**Oggetto:** atto di intervento con "osservazioni" nel procedimento di valutazione di impatto ambientale (V.I.A.) relativo al progetto di impianto eolico denominato "Parco Eolico Energia Viterbo" (Codice procedura ID\_VIP/ID\_MATTM 8865)

**ID: 8865 - PARCO EOLICO TORCELLO, Comuni di Bagnoregio, Lubriano Montefiascone e Viterbo**

**OGGETTO:** *atto di intervento con “osservazioni” nel procedimento di valutazione di impatto ambientale (V.I.A.) relativo al progetto di impianto eolico denominato “**IMPIANTO EOLICO TORCELLO PROVINCIA DI VITERBO COMUNE DI BAGNOREGIO E LUBRIANO**”, per la realizzazione di un impianto eolico, composto da N° 7 aerogeneratori della potenza nominale di 6.0 MW, per una potenza complessiva di 42 MW, da realizzarsi nei comuni di Bagnoregio, Lubriano, Montefiascone, Celleno e Viterbo (VT), proposto dalla Torcello wind S.r.l. (Codice procedura MiTE-2023-0039480 - **ID 8865**).*

### **Intervisibilità alta: visibilità di tutti e 7 gli aerogeneratori.**

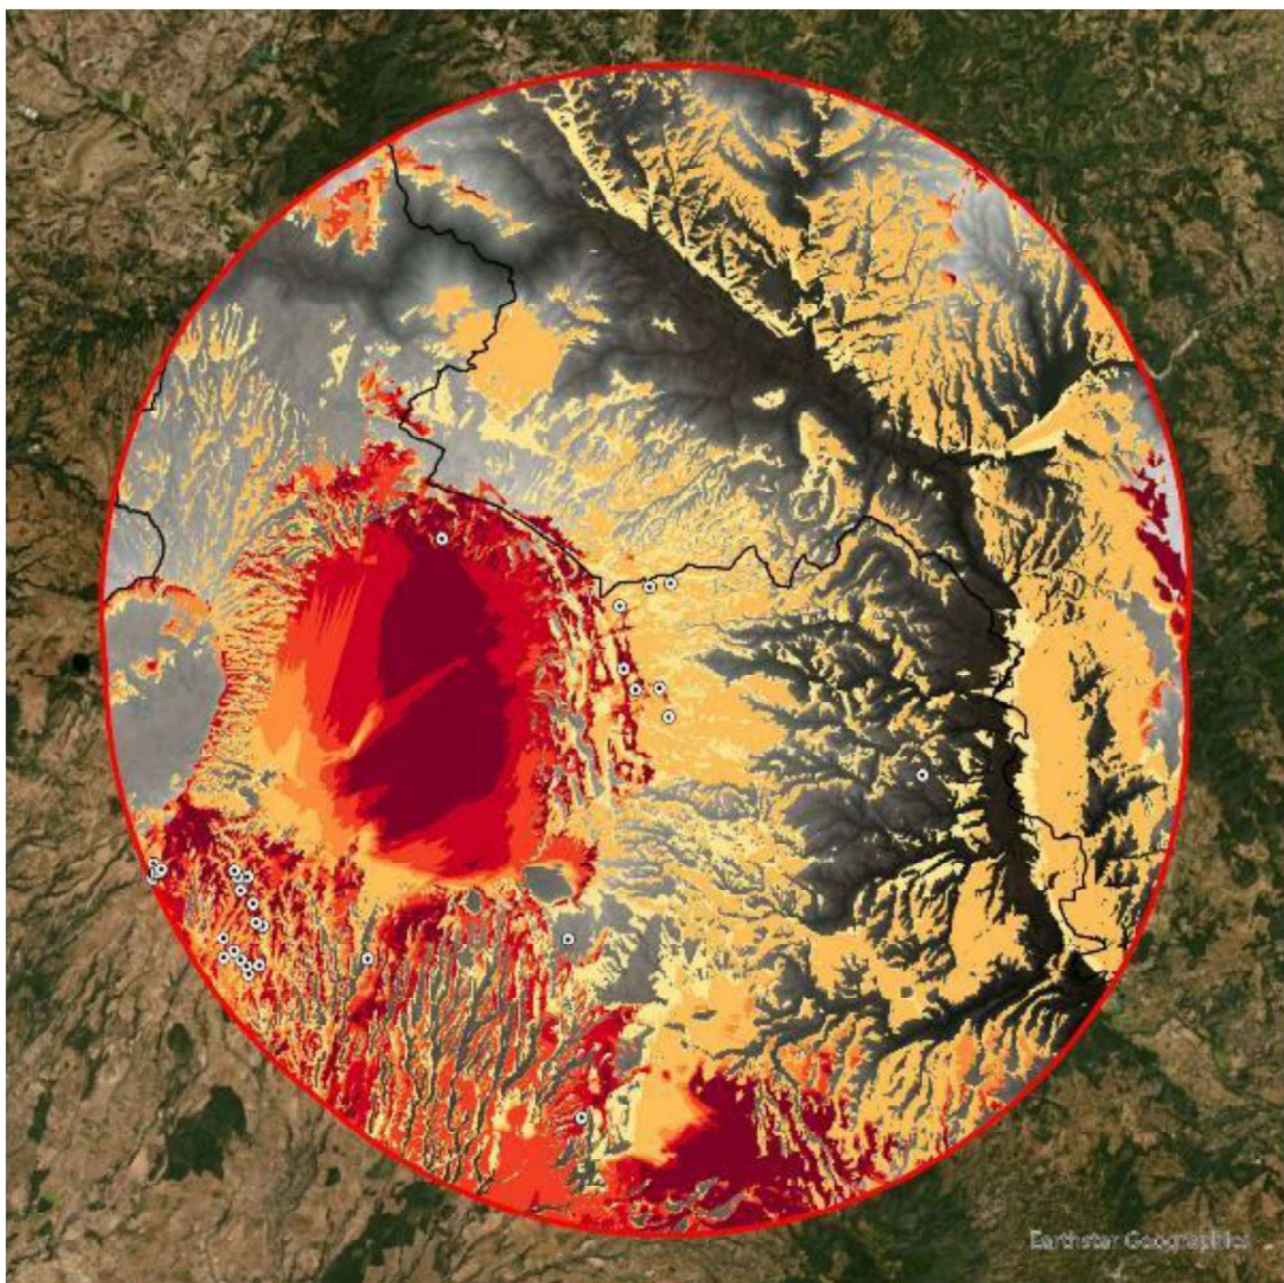
Vista la eccezionale altezza delle torri eoliche in questione (che **arriverebbero a toccare la quota di 800 m.s.l.m.**), tutte e 7 gli aerogeneratori saranno ben visibili in un'area molto estesa, che comprende ovviamente il cuore del borgo medievale di Montefiascone, il borgo di Capodimonte con la Rocca Farnese, le due isole protette del Lago di Bolsena (Isola Bisentina ed Isola Martana), il borgo di Bagnoregio e quello di Civita di Bagnoregio ed il borgo fantasma di Celleno. Il progettista si è dimenticato di evidenziare che l'intera area di impianto sarà completamente visibile dalla antica città dei papi di Viterbo, che si colloca ai piedi della collina sulla quale sorge il paese di Montefiascone.

La carta dell'intervisibilità teorica cumulata non tiene conto delle numerose pale eoliche in fase progettuale nelle immediate vicinanze dell'area di impianto, tra le quali emergono appunto il progetto di 13 pale eoliche alte 250 metri in loc. Montorsone, le 10 pale eoliche singole alte 100 metri ed il parco eolico in fase avanzata di approvazione nel Comune di Castelgiorgio che vedrà la costruzione di 7 pale eoliche alte 220 metri, tutte rientranti nell'area di impatto potenziale, AIP di 23.760 m.

Si vedono bene tutti e 7 gli aerogeneratori da tutti i punti di osservazione interesse storico presi in considerazione.

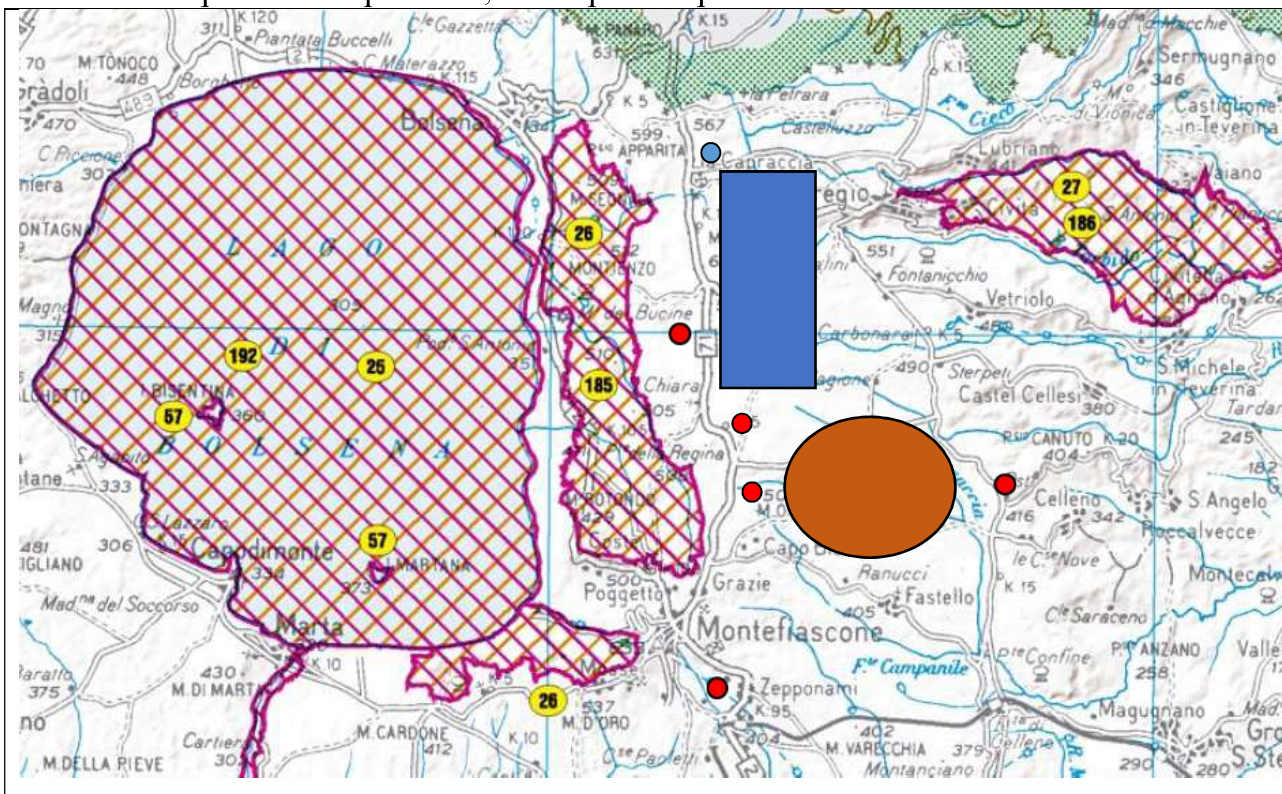
Non è difficile comprendere che tale area sia particolarmente sensibile dal punto di vista ambientale, si tratta di un fulcro di passaggio e di collegamento tra diverse aree protette ed aree umide di primaria importanza, che ospitano specie in via di estinzione.

In particolare si evidenzia che le ZPS sono aree istituite per la conservazione degli Uccelli e nella fattispecie, sono presenti nei siti indicati specie ornitiche molto sensibili alla collisione con questa tipologia di opera (pale eoliche) quali ad esempio **Albanella minore *Circus pygargus***, **Nibbio bruno *Milvus migrans***, **Biancone *Circaetus gallicus***, **Falco pecchiaiolo**

Ebbene queste specie in via di estinzione nidificano tutte all'interno della ZPS dei Monti Vulsini, che dista solo 1,5 km dall'area di impianto; tali rapaci, per le battute di caccia si spingono fuori delle zone di nidificazione, fino ad arrivare addirittura a distanze di 10 km per il falco pecchiaiolo e per l'albanella minore. Ecco il motivo per il quale andava effettuato uno studio naturalistico serio ed approfondito che prevedesse tutti gli effetti che tali installazioni potrebbero arrecare alla fauna selvatica ed in particolare ai rapaci in via di estinzione che vivono in quell'areale. Noi che abitiamo nel territorio li vediamo volteggiare ogni giorno.

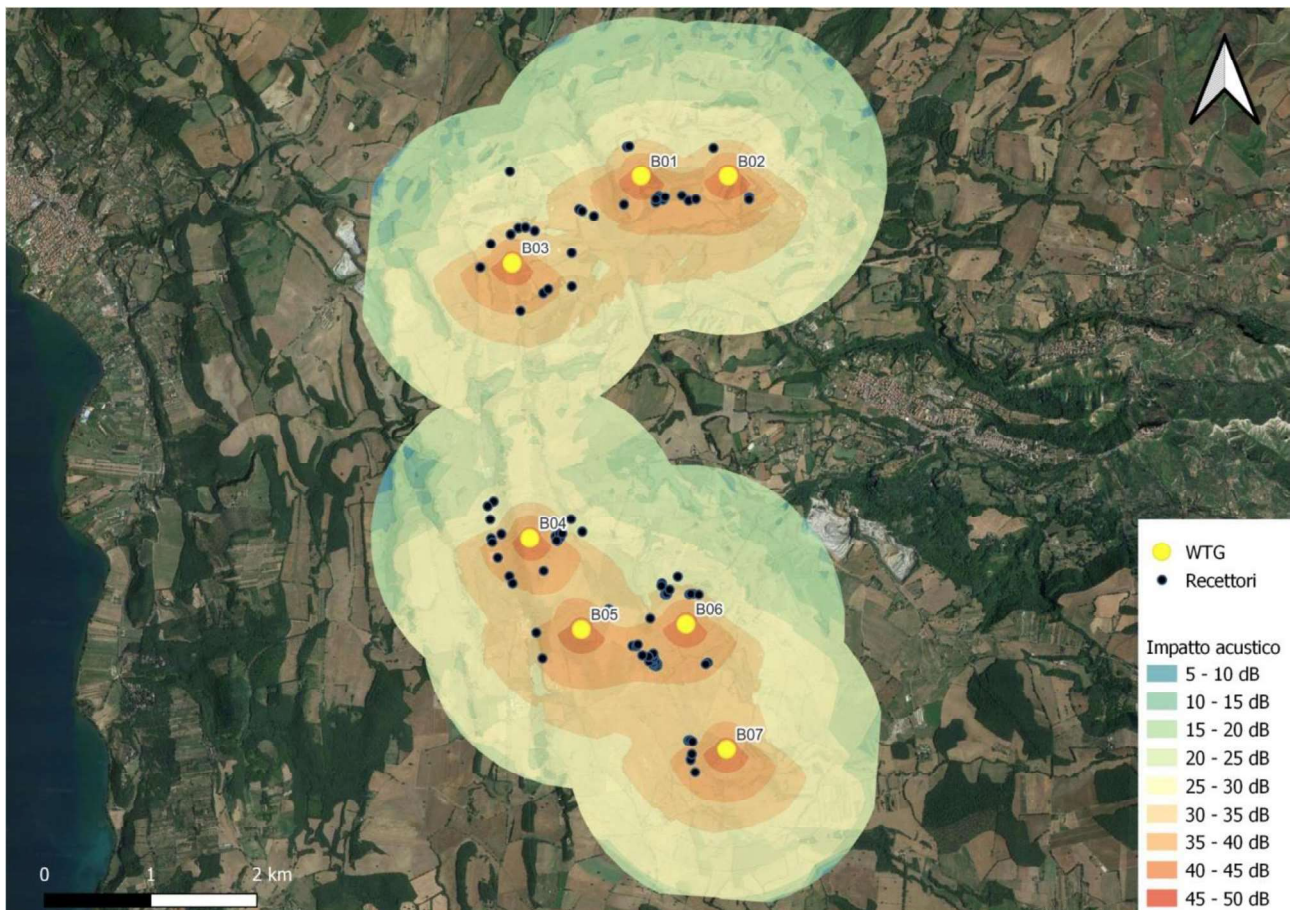
Sorge un importante dubbio sulla validità scientifica dei risultati degli studi effettuati sulle analisi del rumore, in quanto i parchi eolici sono di dimensioni sempre maggiori e si stanno spingendo sempre più vicino ai centri abitati.

Effettivamente qualche dubbio sulla fondatezza di tali studi e sulla salubrità di tali megaimpianti, posti giusto in prossimità delle abitazioni civili e dei centri urbani inevitabilmente sorge.
